### Vyjádření k existenci zařízení ve vlastnictví města Uherský Brod

TSUB, příspěvková organizace (Technické služby Uherský Brod) vykonávající správu místních a veřejně přístupných účelových komunikací a veřejného osvětlení v majetku města Uherský Brod sděluje ke stavbě s názvem " **ZPEVNĚNÁ PLOCHA U ŠKOLNÍ DRUŽINY ZŠ HAVŘICE** " následující:

Obr.1: Správná skladba překopu komunikace

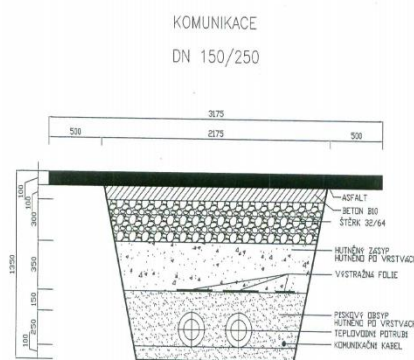
1. Zařezání v šířce minimálně 0,5 m na každou stranu překopu s ohledem na okolní stav krytu vozovky.
2. Zásyp výkopu po vrstvách dle obr. 1 (Správná skladba překopu komunikace) a to do úrovně 20 cm pod stávající povrch vozovky.
3. Položení vrstvy kvalitního betonu v tl. 10 cm pod stávající povrch vozovky.
4. Položení vrstvy krytu vozovky z ACO 8 (dříve ABJ) v tl. min. 10 cm (ve dvou vrstvách) do úrovně stávajícího povrchu vozovky.
5. Prořezání a následné zalití spár.
